東海第二発電所 設計及び工事計画に係る説明資料 (防潮堤（鋼製防護壁）の構造変更)

2025年3月25日
日本原子力発電株式会社

審査会合コメント整理表

表1 残置する地中連続壁部の状態

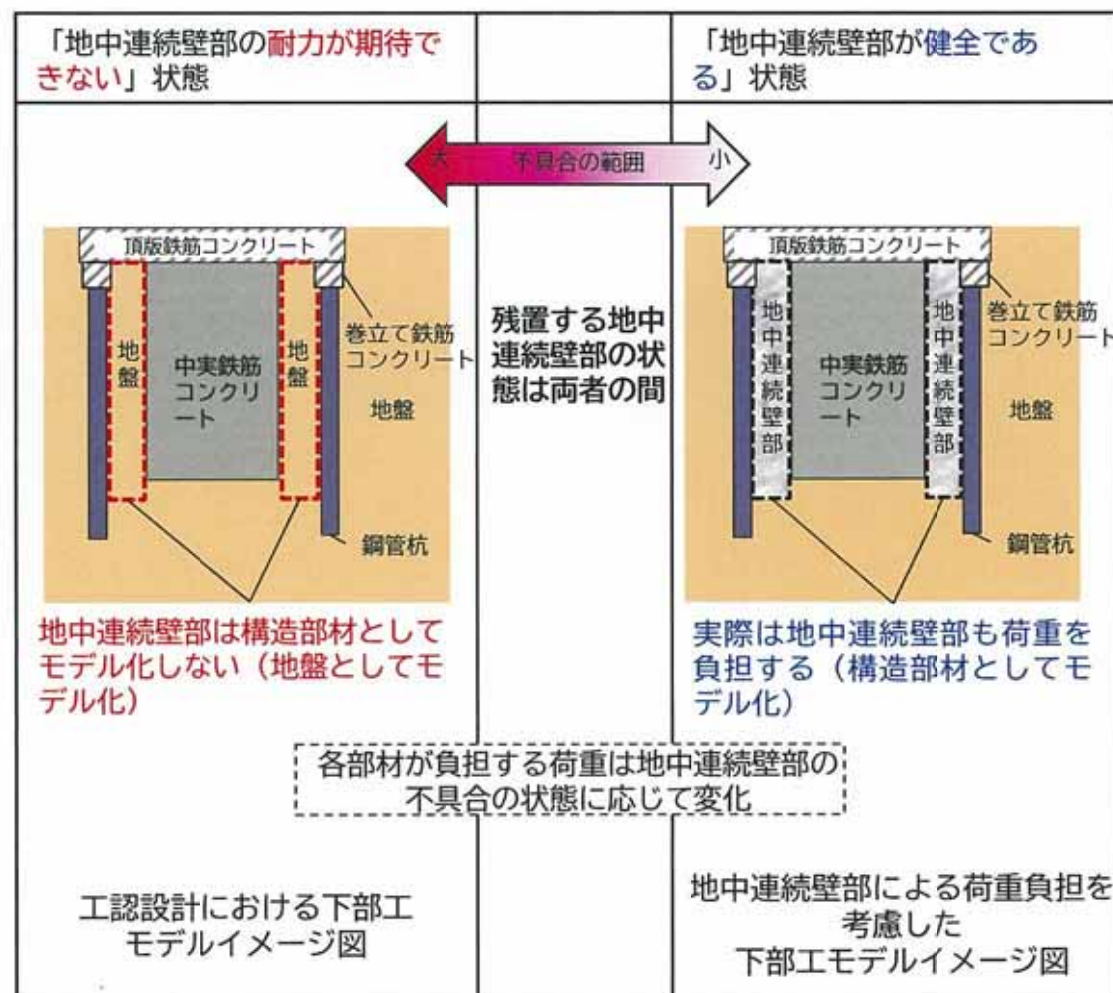
No	コメント
②	既工認に立ち返り、設計や工事等の各方面から課題を網羅的に整理した上で対応方法を示すこと。
③	不確かさを考慮して設計すること（局部的に応力集中が起こる可能性も否定できない）
⑦	地中連続壁を残置する影響については、想定される様々な角度から十分に検討すること。
⑩	構造変更案について具体的な評価の説明に当たっては、実現可能性・基準適合性を的確に審査できるレベルに達した資料を整えて説明すること。また、特徴や弱点を踏まえて課題を網羅的に抽出してロジックを含めて資料化すること。

No	回答概要
②, ③, ⑦, ⑩	鋼製防護壁基礎のうち残置する“地中連続壁部”は、不具合の全容が把握できておらず、地震・津波荷重に対する耐力が期待できない状態である可能性があるため、構造部材として考慮しないこととし、工認設計における解析評価では“地中連続壁部”を「地盤」としてモデル化する。 ただし、不具合のある“地中連続壁部”は、実際はある程度の強度・剛性を保有することから“地中連続壁部”が中実鉄筋コンクリート・鋼管杭とともに地震・津波荷重を負担することになるため、“地中連続壁部”の強度・剛性を考慮した状態における中実鉄筋コンクリート、鋼管杭、上部工及び接続部への影響を網羅的に確認するとともに、その結果についてSTEP3及びSTEP4で説明を行う。 なお、中実鉄筋コンクリートの設計については、「地中連続壁部が健全」な状態として「中実鉄筋コンクリート部+地中連続壁部」に発生する断面力を、残置する地中連続壁部を期待せず、中実鉄筋コンクリートのみに負担させる設計を成立させることで、中実鉄筋コンクリートは十分な保守性（網羅性）を有する設計とする。

- 鋼製防護壁基礎のうち残置する“地中連続壁部”は、不具合の全容が把握できておらず、地震・津波荷重に対する耐力が期待できない状態である可能性があるため、構造部材として考慮しないこととし、工認設計における解析評価では“地中連続壁部”を中実鉄筋コンクリートと鋼管杭の変形が生じやすい「地盤」としてモデル化する（表1の左図）。
- ただし、不具合のある“地中連続壁部”は、実際はある程度の強度・剛性を保有することから“地中連続壁部”が中実鉄筋コンクリート・鋼管杭とともに地震・津波荷重を負担することになるため、“地中連続壁部”の強度・剛性を考慮した状態における中実鉄筋コンクリートと鋼管杭の変形、断面力への影響も確認する必要がある。
- 中実鉄筋コンクリート・鋼管杭の各部材が負担する荷重は、“地中連続壁部”の不具合の状態に応じて変化し、残置する“地中連続壁部”の実際の状態は、不具合範囲が極めて大きい状態を想定した「地中連続壁部の耐力が期待できない」状態と不具合範囲が極めて小さい状態を想定した「地中連続壁部が健全である」状態の間にある（表1）。

地盤改良範囲 平面図

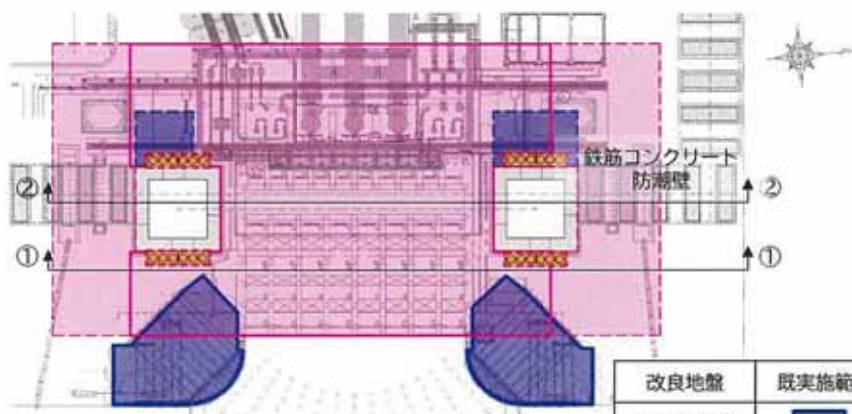
No	コメント
②	既工認に立ち返り，設計や工事等の各方面から課題を網羅的に整理した上で対応方法を示すこと。
⑥	鋼製防護壁全体としての構造と施工方法に成立性が見込まれる形で検討すること。
⑧	地盤改良，新規基礎追加等については，周辺施設に与える影響を網羅的に検討すること。また，実現性のある工事計画を綿密に立案すること。
⑨	地盤改良を新たに実施する場合には改良土全体が所定の強度を有していることを確認するための品質管理方法について，設工認で示す内容，使用前事業者検査で示す内容を整理すること。
⑩	構造変更案について具体的な評価の説明に当たっては，実現可能性・基準適合性を的確に審査できるレベルに達した資料を整えて説明すること。また，特徴や弱点を踏まえて課題を網羅的に抽出してロジックを含めて資料化すること。
⑫	施工性について，施工管理が可能である旨も含めて具体的に説明すること。

既設構造物の設置状況を確認し、追加範囲に対する地盤改良のボーリング配置を検討した結果、当該箇所の薬液注入が施工可能であることを確認

地下深部の水圧下で薬液が注入できないリスクへの対策として、試験施工により施工仕様の詳細を事前に確認する。

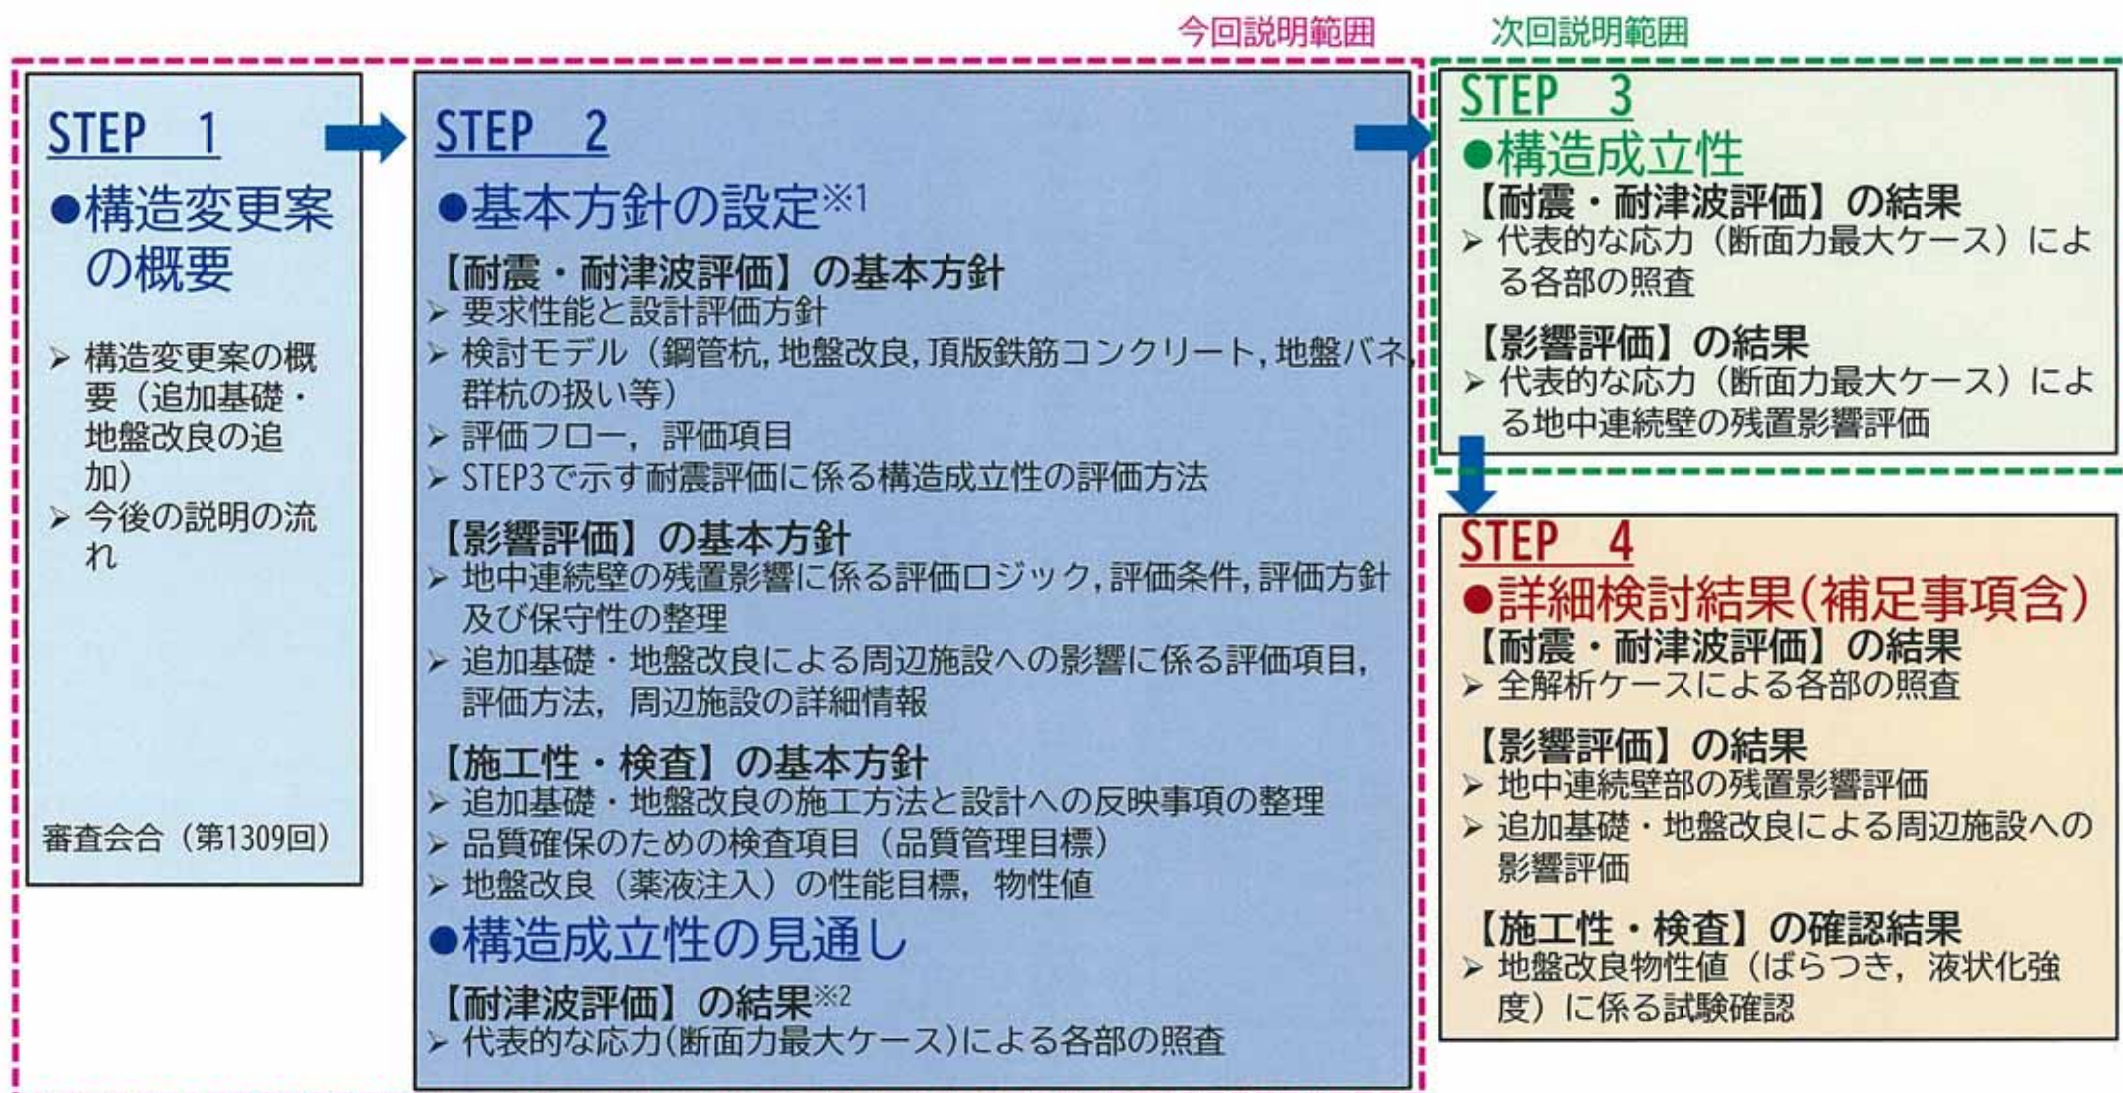
No	コメント
⑪	説明スケジュールを明確にすること。

No	回答概要
⑪	スケジュールについて説明する。 次回のSTEP3については今後速やかに説明を開始する。 STEP4はSTEP3が終了次第、4月以降から説明を開始する予定。

次回のSTEP3については今後速やかに説明を開始する。また、STEP4はSTEP3が終了次第、4月以降から説明を開始する予定。
